Stavba: **CENTRUM KOMPLEXNÍ PSYCHIATRICKÉ PÉČE BRNO**

Objekt: **Stávající Pavilon G část A, 1.PP**

Změna: **Výdřevy pro vybavení dodávané FN Brno**

Příloha 01 pro ZL 041 - výdřevy pro vybavení dádvané FN Brno

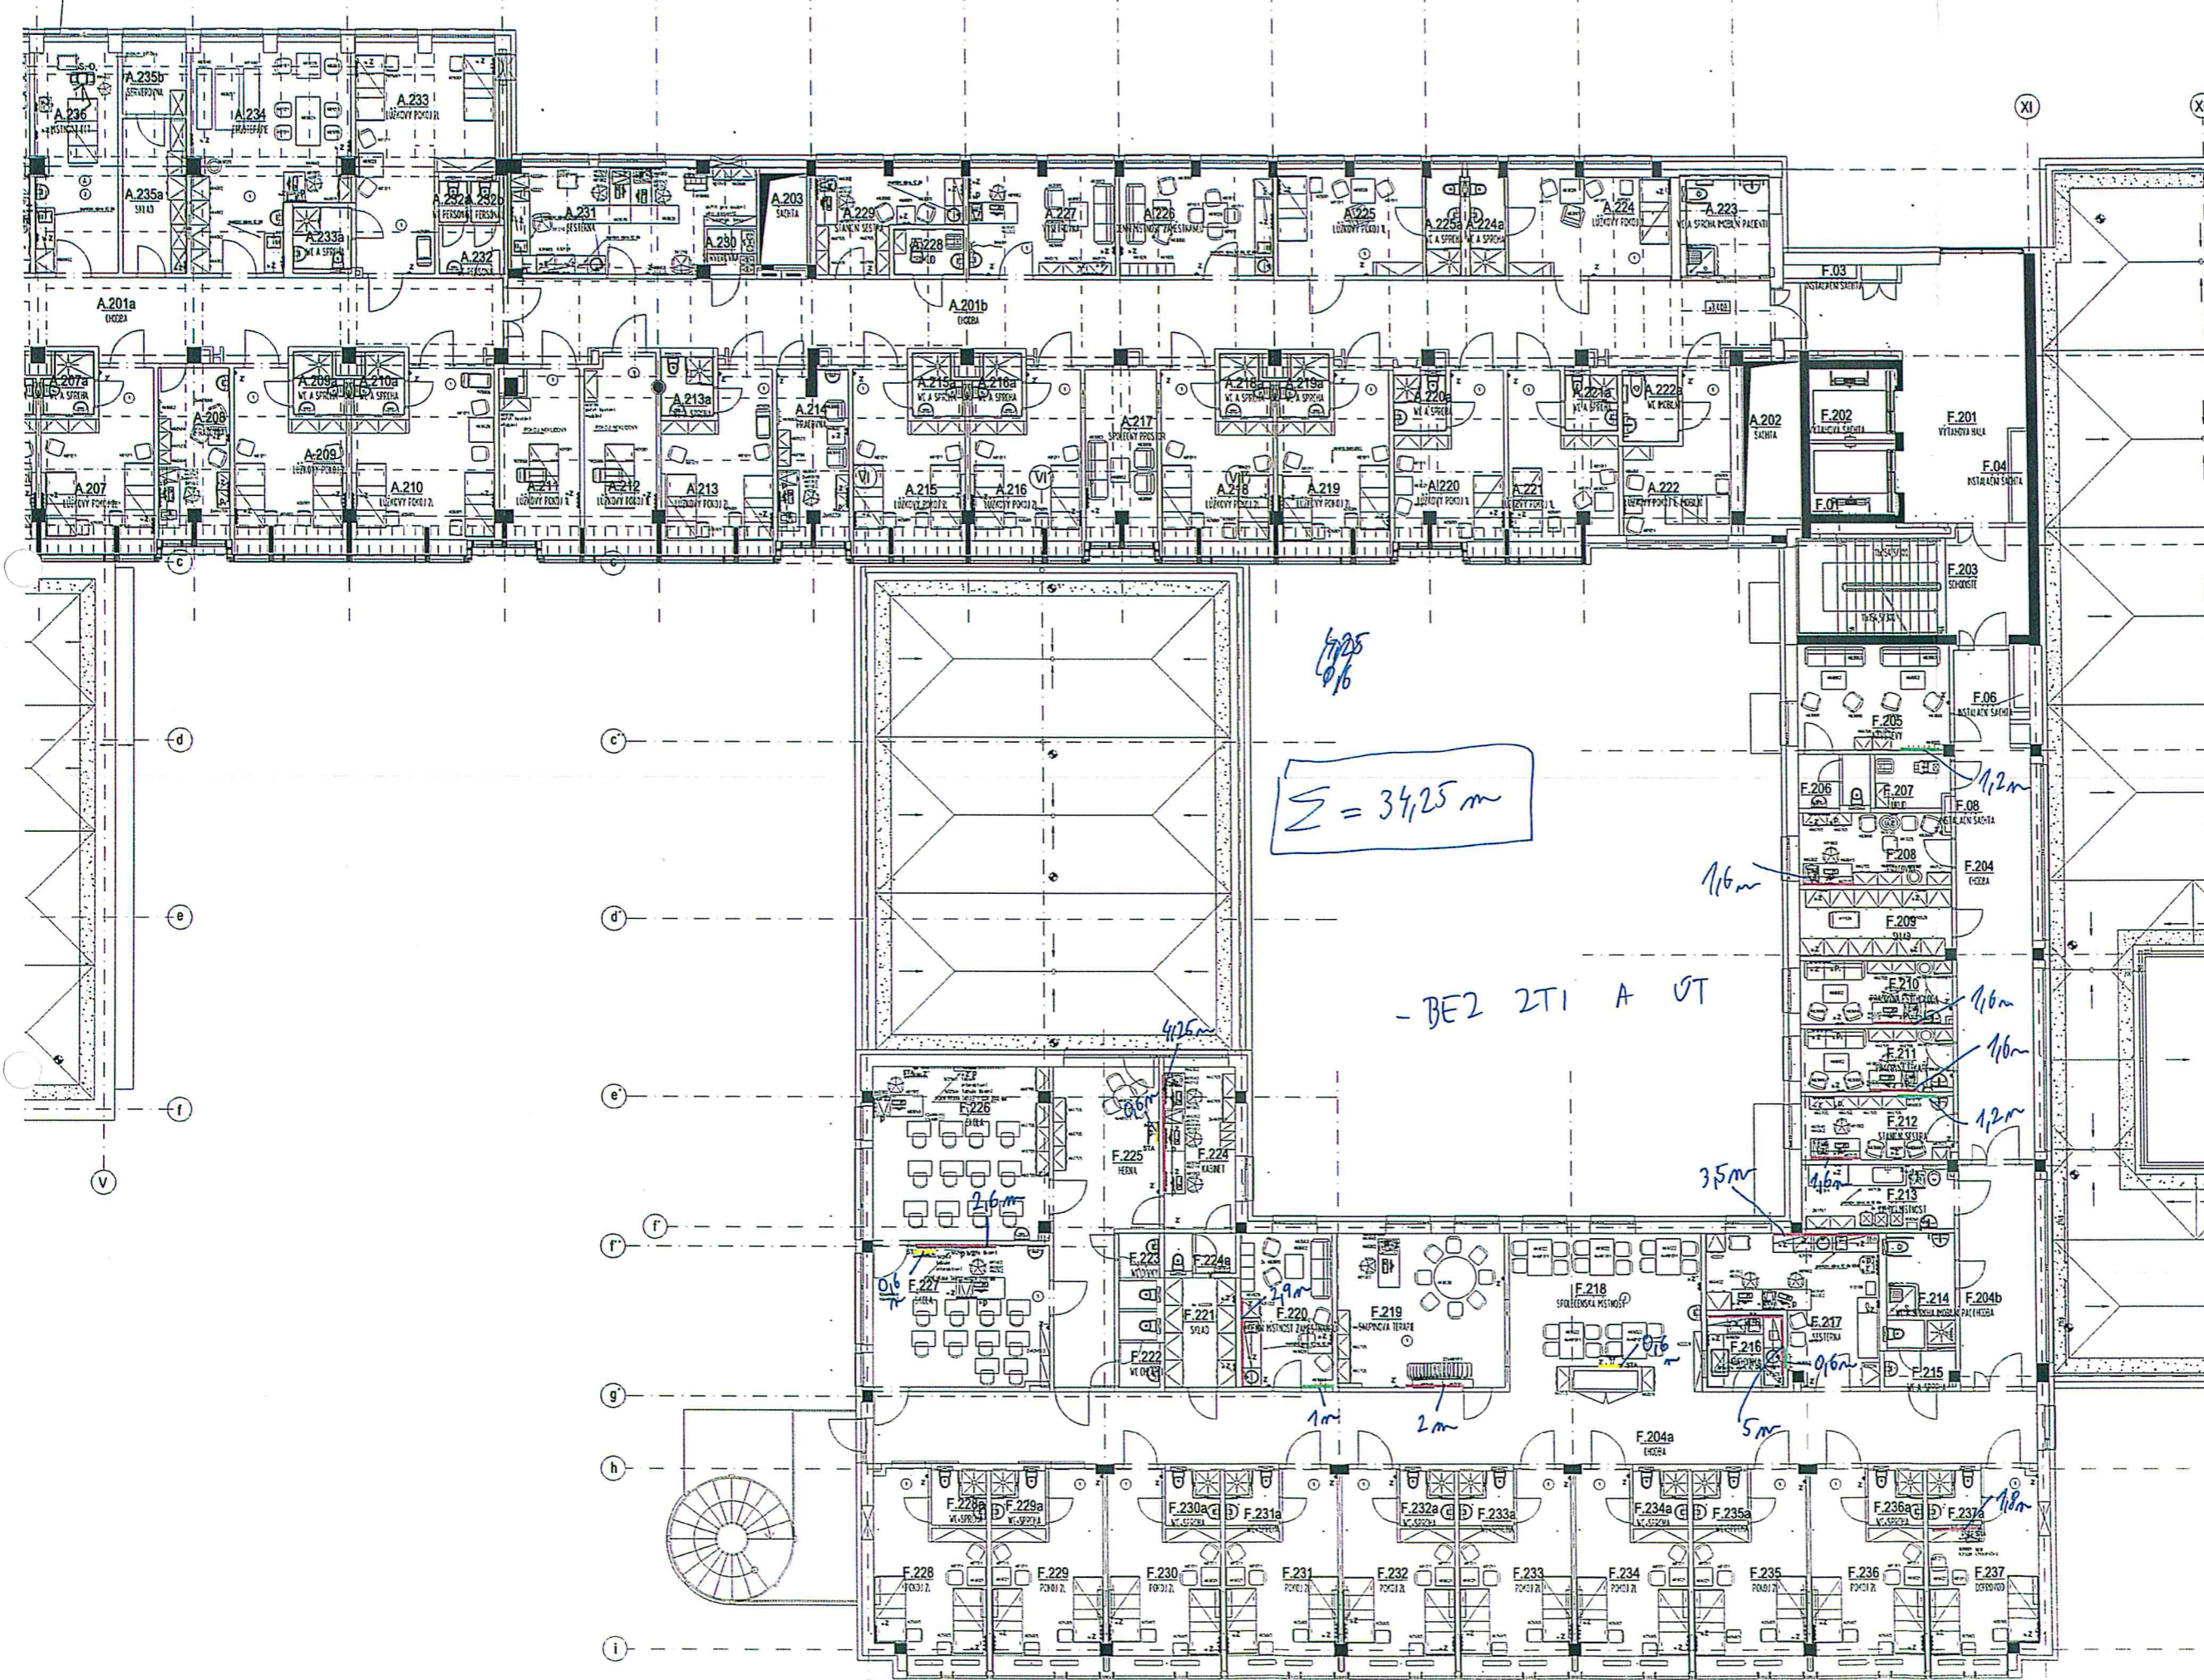
$\Sigma = 34,25 \text{ m}$

- BEZ 2TI A UT

Objekt D 1NP

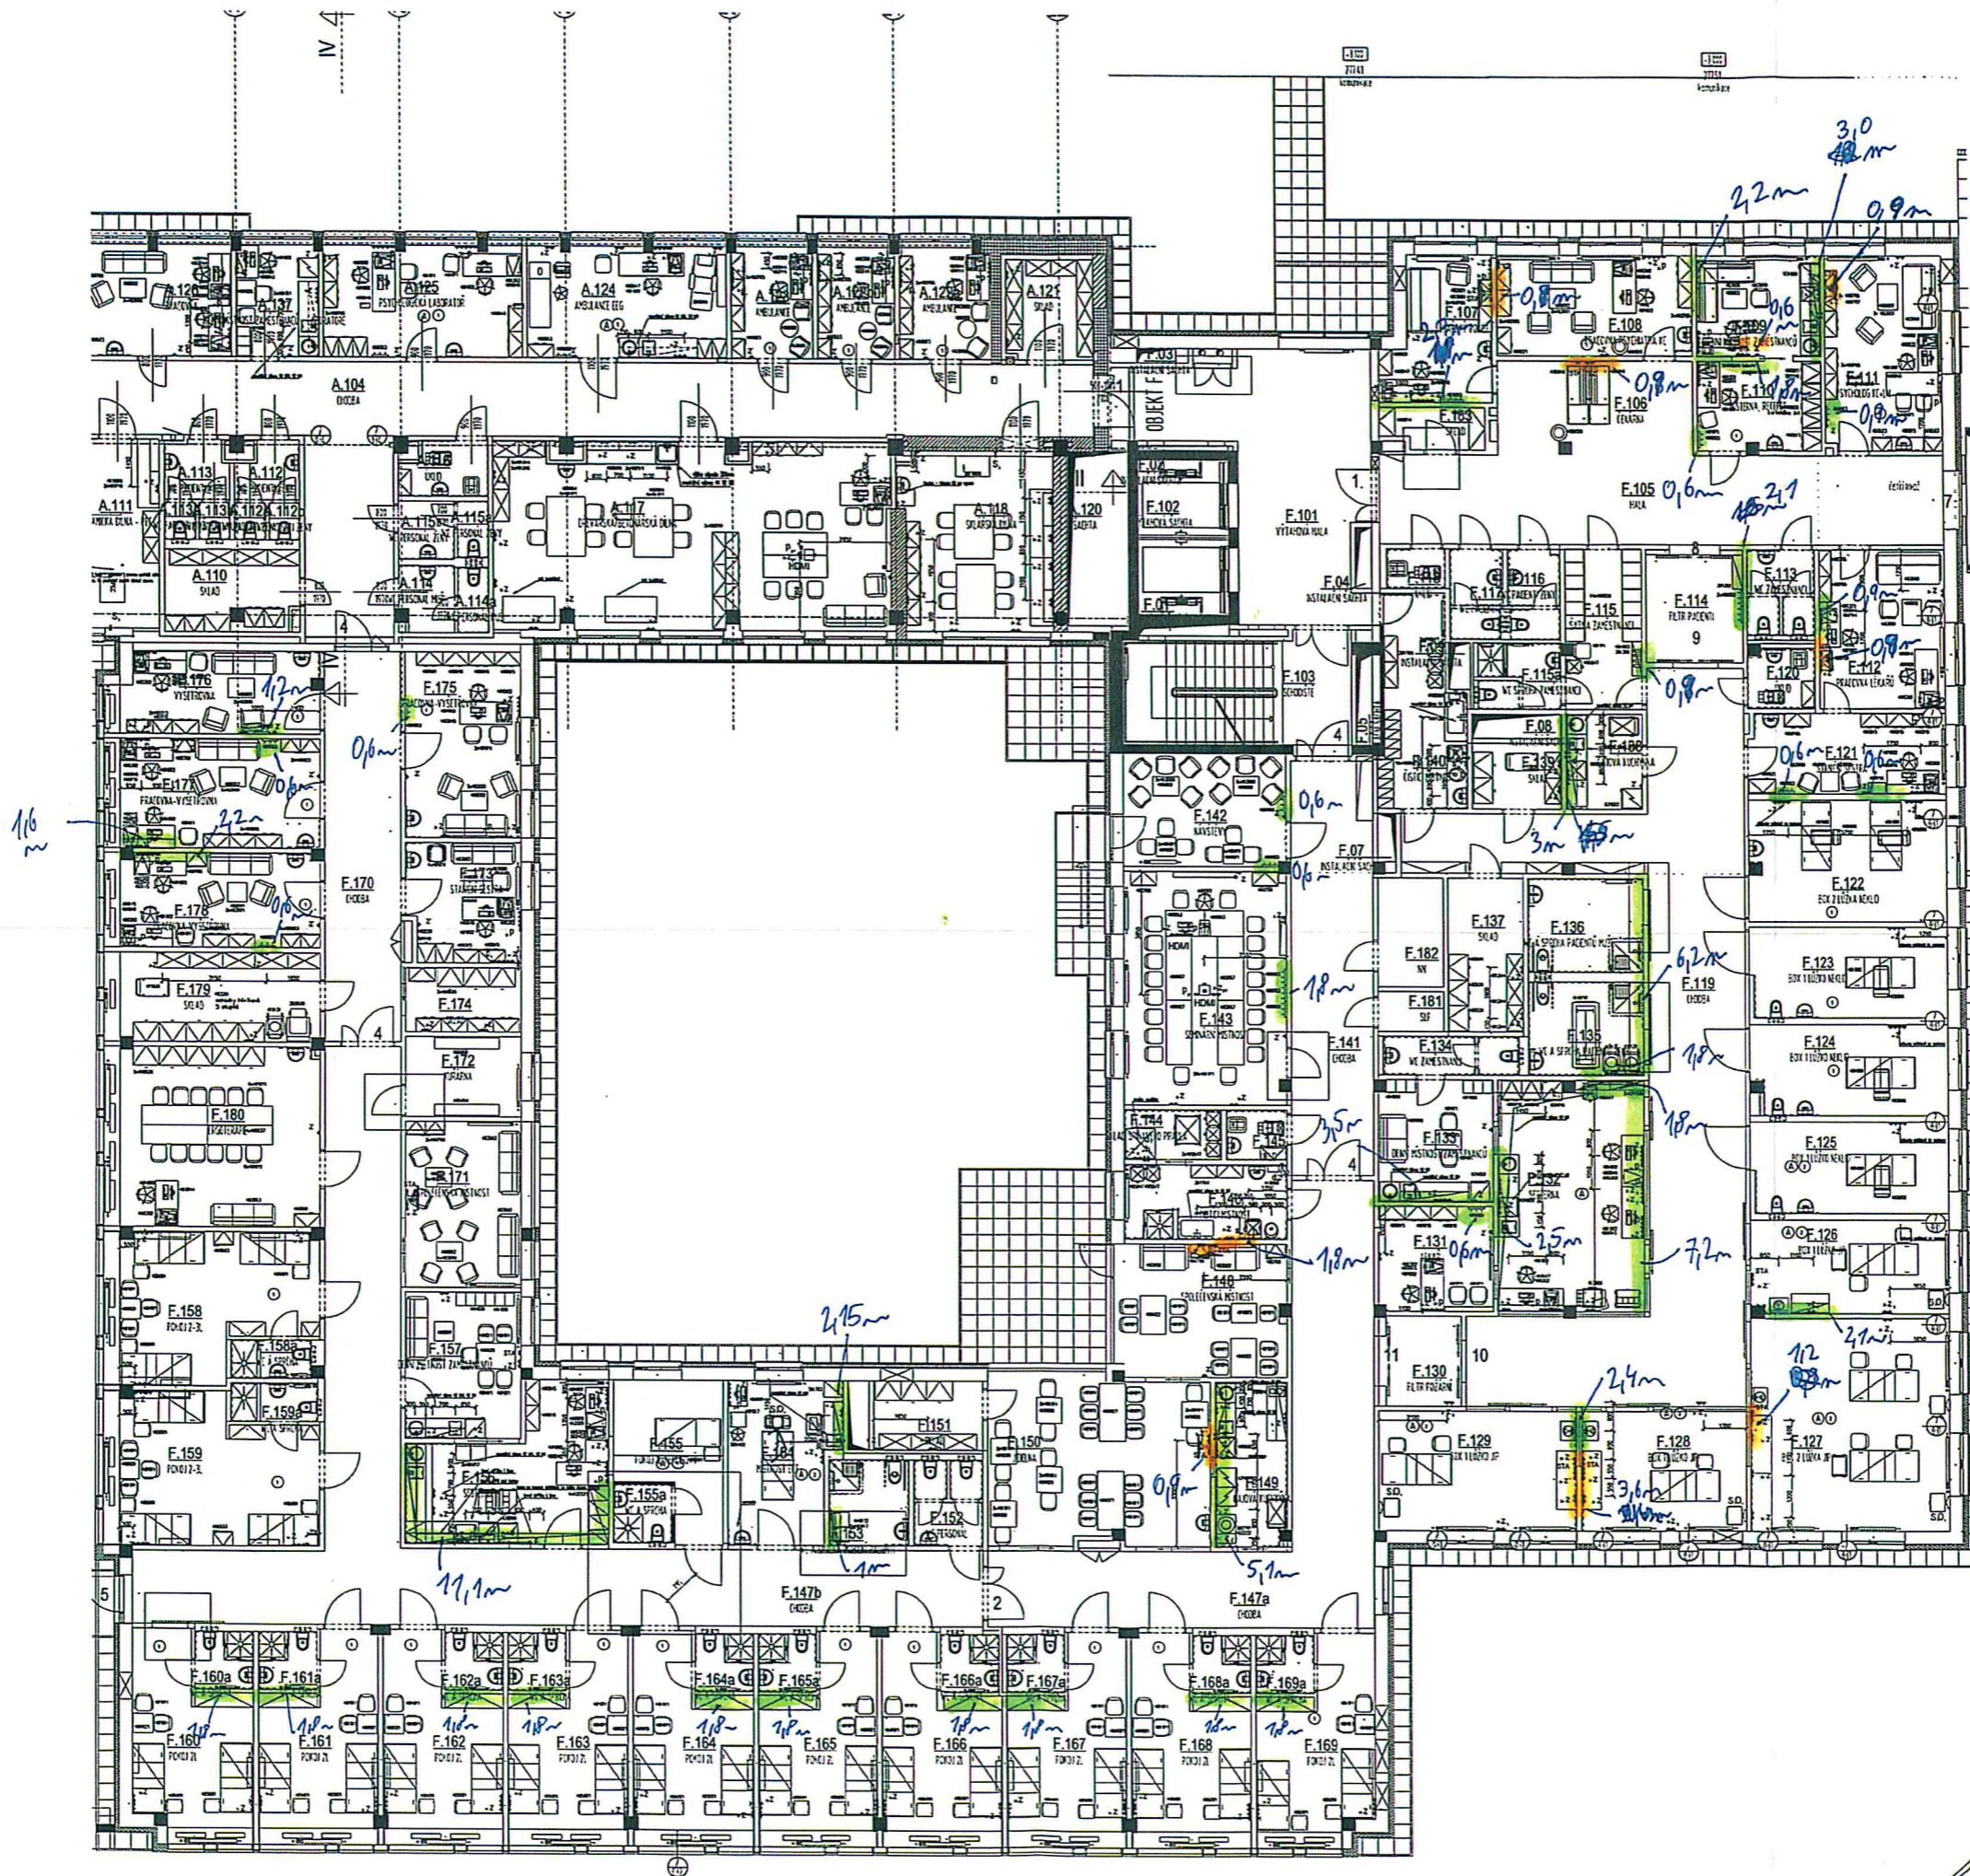
- BEZ ZTI a UT

$\Sigma = 107,45 \text{ m}^2$

ZL 74

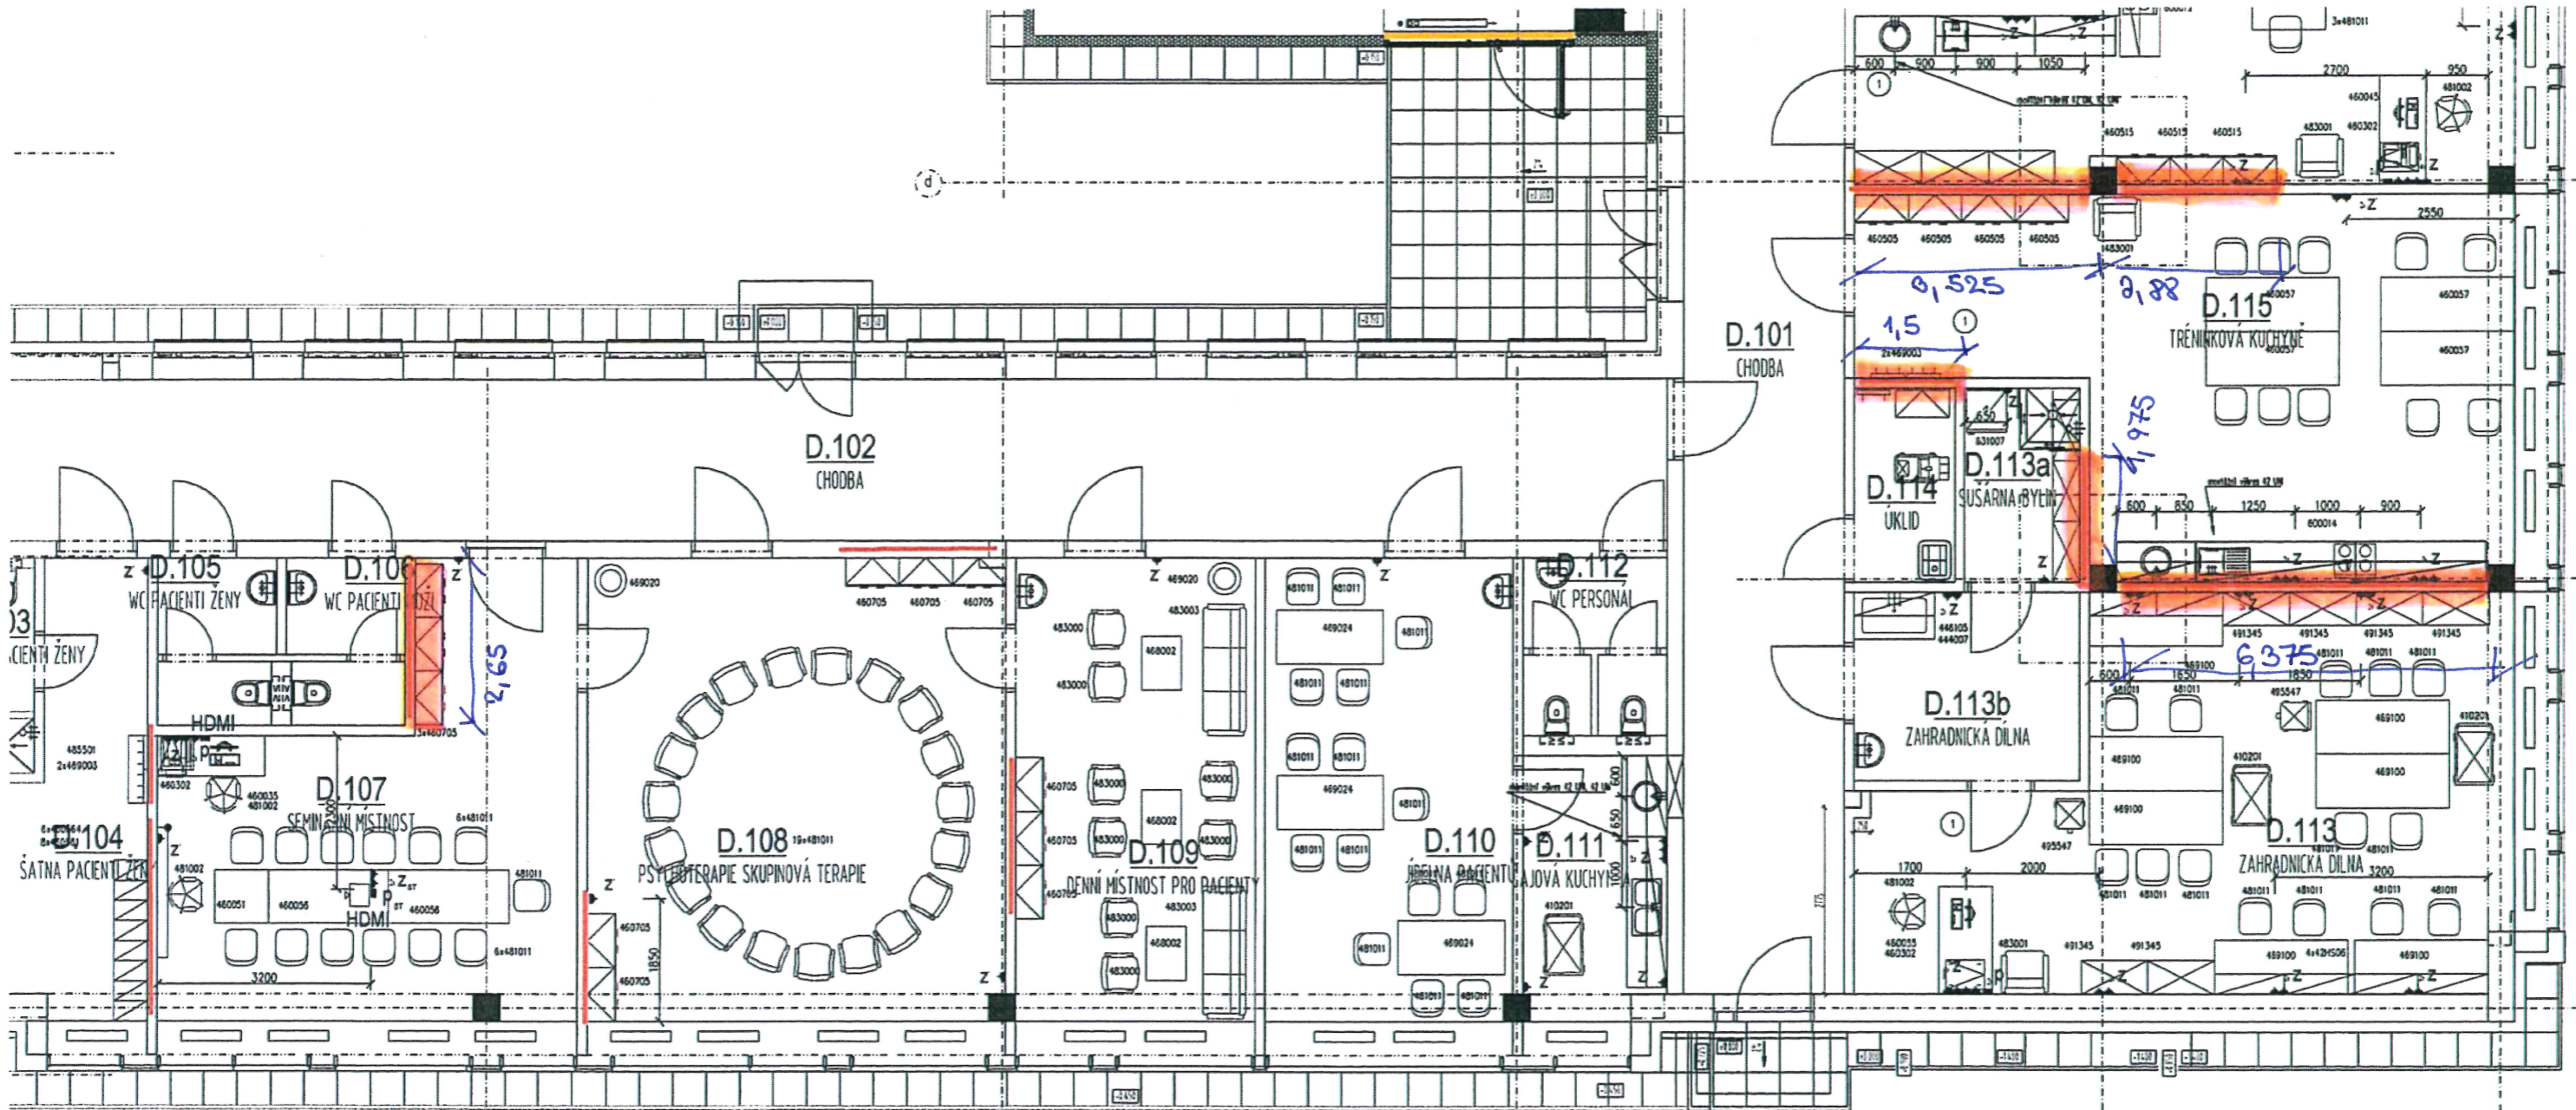
DOPLAČKĚ OSAZENÍ VÍSTUM PRO SKŘÍTKY

PODKLAD PRO ZL.

celkem: 18,905 b.m.
